③改善箇所説明図

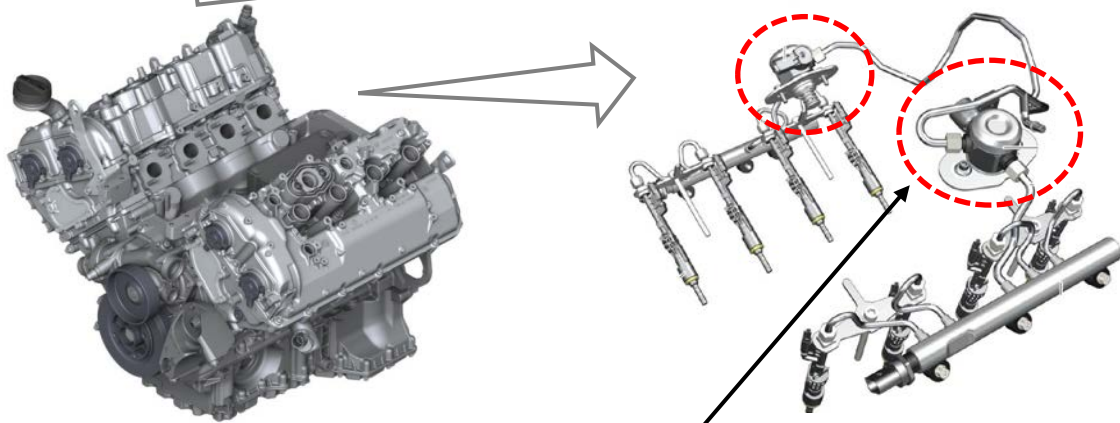
基準不適合発生箇所

左右燃料高圧ポンプ

不具合の内容

燃料高圧ポンプとフランジを固定するボルトの締め付けトルクが不足しているため、当該ポンプが確実に取り付けられていないものがある。そのため、走行振動によりボルトが緩み、燃料が漏れるとともに燃料の圧力が低下し、最悪の場合、走行中にエンストするおそれがある。

改善の内容

全車両、燃料高圧ポンプを新品に交換し、正しい締め付けトルクで取り付ける。

識別：左フロントドア ロアヒンジ取り付けボルト（下側）の頭に白ペンを塗布する。
